改善箇所説明図

図：左ハンドル

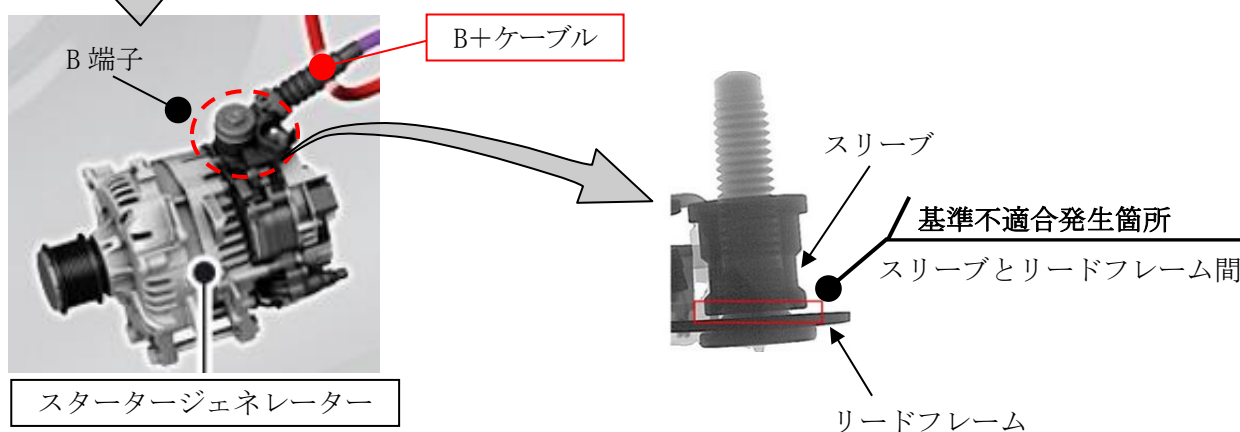
不具合の内容

スタータージェネレーターの B 端子において、製造管理が不適切なため、スリーブとリードフレーム間に隙間が生じているものがある。そのため、接続が緩み抵抗値が増加し B 端子が異常過熱して警告灯が点灯し、最悪の場合、火災に至るおそれがある。または、走行中にエンジンが停止して走行不能となるおそれがある。

改善の内容

全車両、良品のスタータージェネレーターへ交換する。また、スタータージェネレーターの B 端子と B+ケーブル締結部を点検して、必要に応じて B+ケーブルを交換する。

識別：左フロントドアロアヒンジ取り付けボルト（下側）の頭に緑色ペンを塗布する。
